Înlocuirea brațului întinzător 534 0062 20 cu pentru 534 0340 10 Mercedes Actros

Modele: Actros

INA 0047

Imagine 1: 534 0062 20 (versiunea înlocuită)

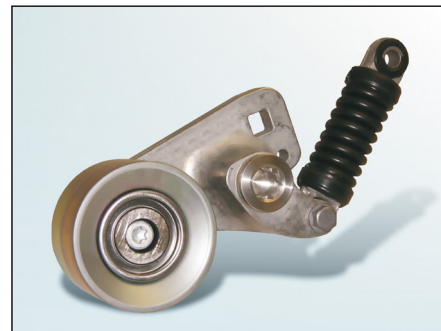
Brațul întinzător 534 0062 20 (image 1) nu mai este disponibil și a fost înlocuit de nr. de art. ist 534 0340 10 (image 2).

Diferențele principale constau într-o rolă de ghidaj modificată cu proprietăți de rulare îmbunătățite și o placă de fixare modificată.
